PARCS CANADA
MISE À NIVEAU DU BÂTIMENT D'ACCEUIL – SECTEUR ST-MATHIEU
PARC NATIONAL DE LA MAURICIE
NO. PROJET CLIENT : P25568/38789

N/N° PROJET : 1850
PLANS : M01, M04 & M05
DATE : 2019-08-08

ADDENDA M-01

PLAN M01 – MÉCANIQUE – PLOMBERIE – DÉMANTÈLEMENT

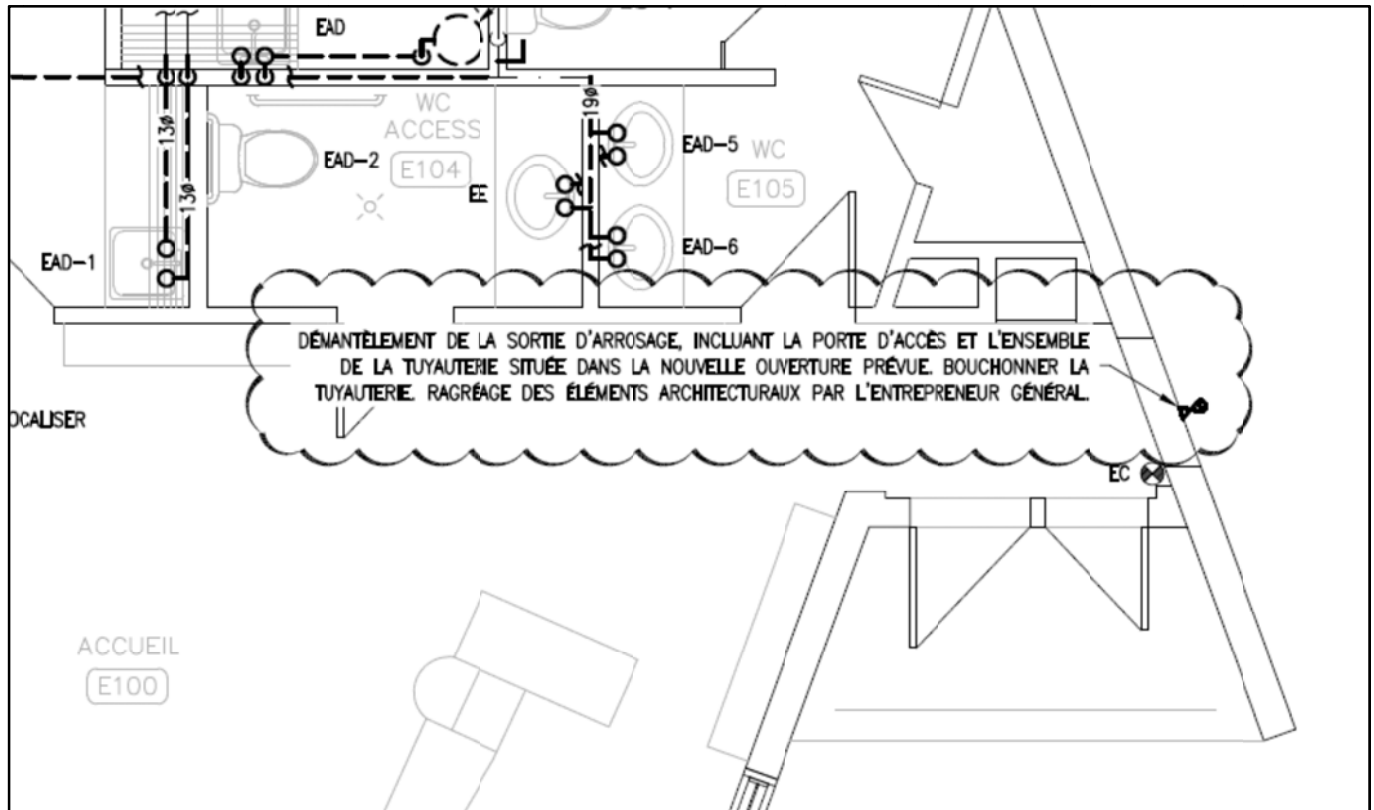
Voir l'extrait de plan tel que ci-dessous.

PLAN M04 – MÉCANIQUE – VENTILATION, CLIMATISATION & CONTRÔLE – DÉMANTÈLEMENT

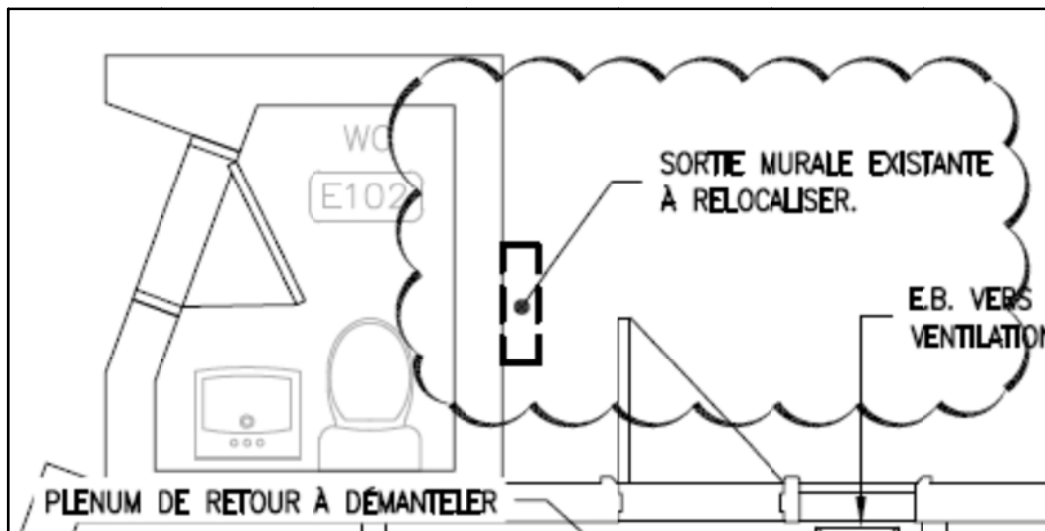
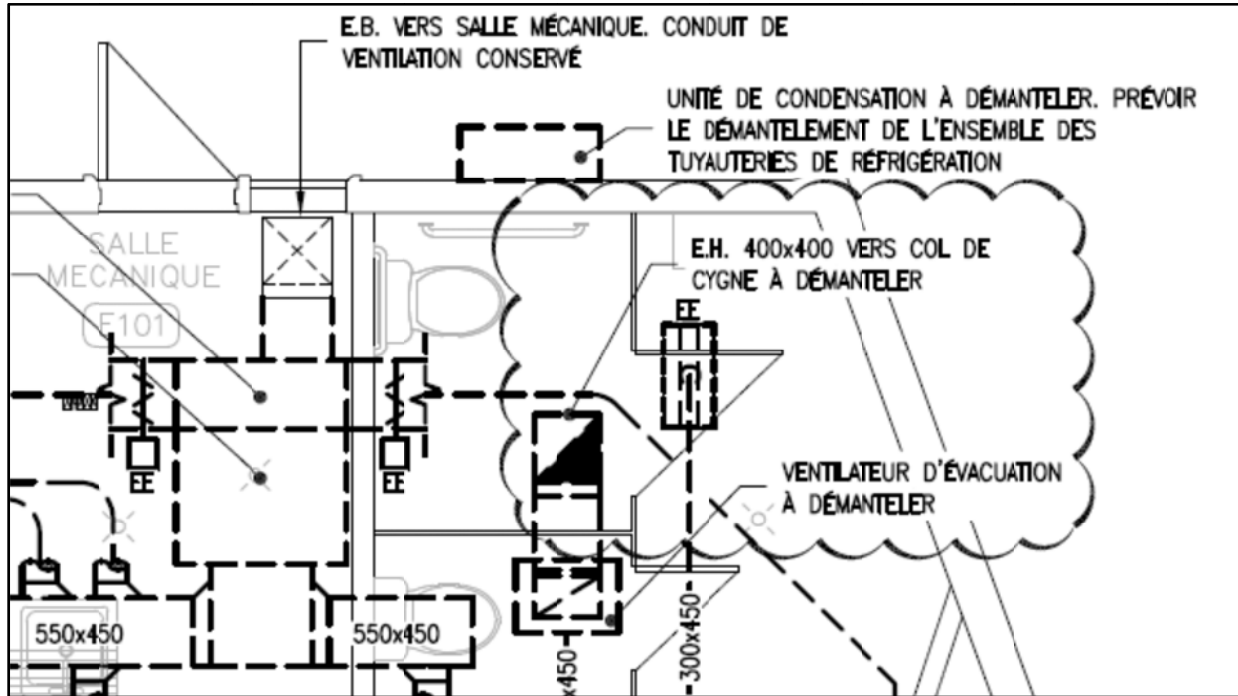
Voir les extraits de plan tel que ci-dessous.

PLAN M05 – MÉCANIQUE – VENTILATION, CLIMATISATION & CONTRÔLE – RÉAMÉNAGEMENT

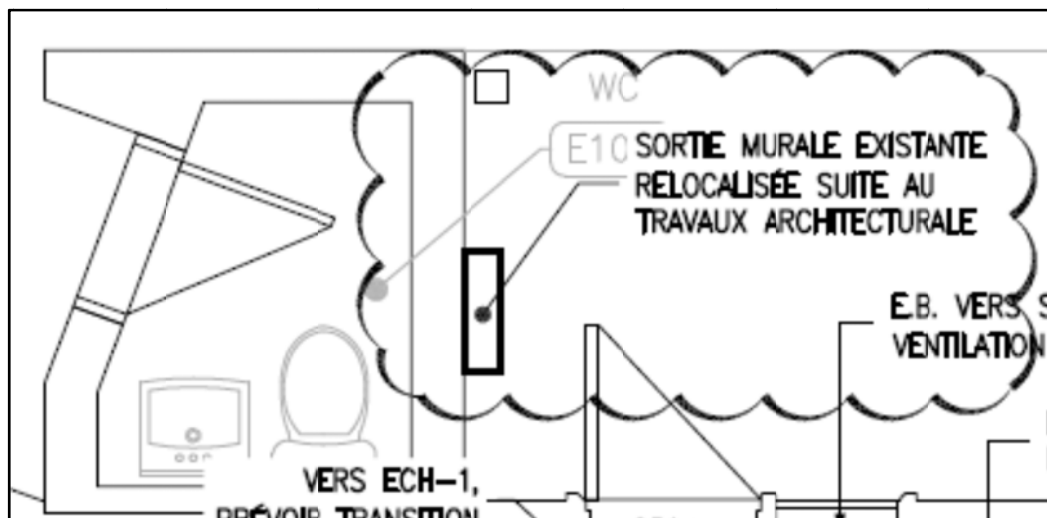
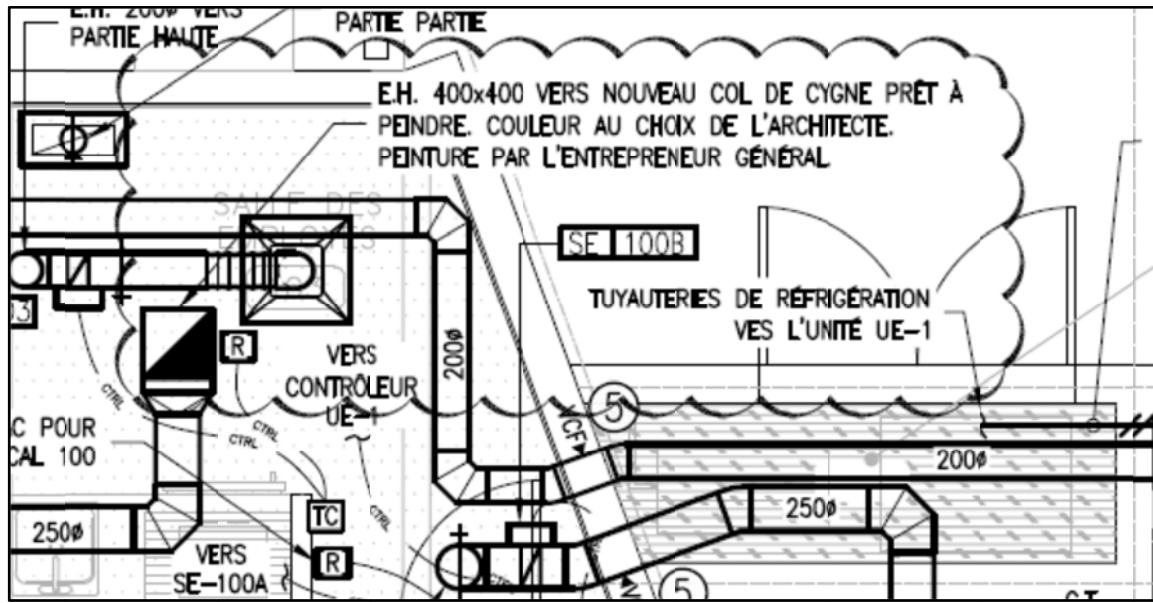
Voir les extraits de plan tel que ci-dessous.

PLAN M05 – MÉCANIQUE – VENTILATION, CLIMATISATION & CONTRÔLE – RÉAMÉNAGEMENT

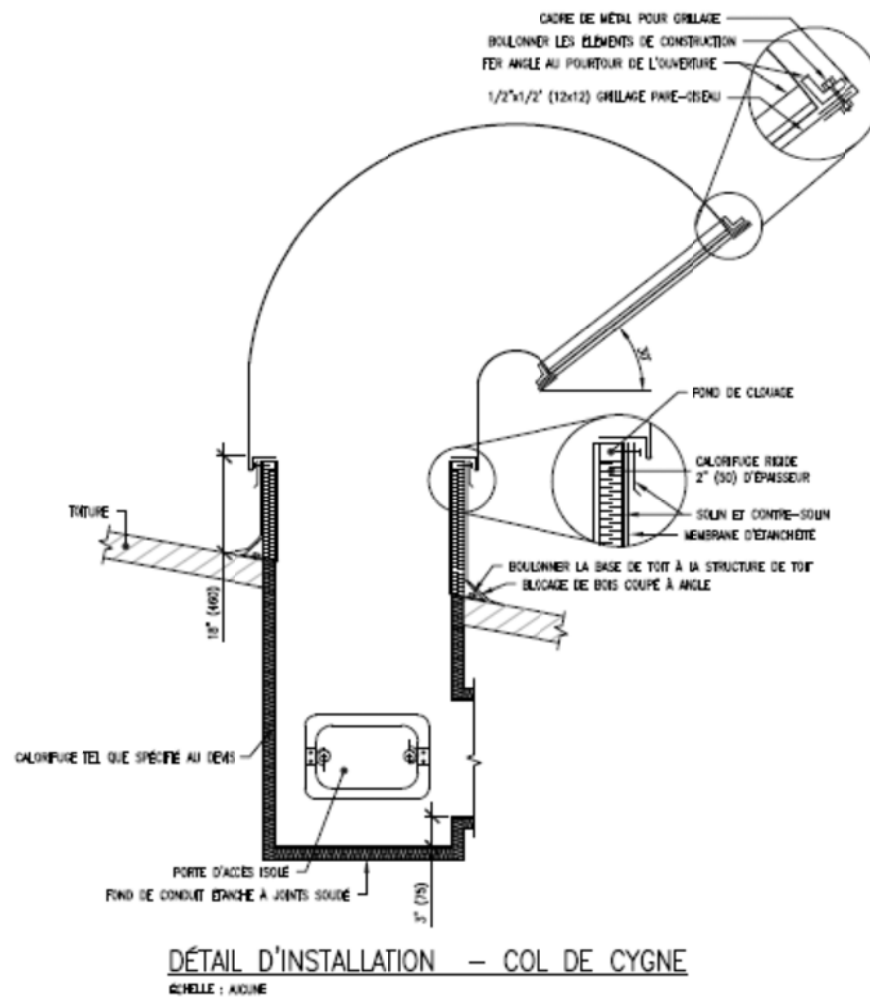
Ajout du détail pour le nouveau col de cygne tel que ci-dessous
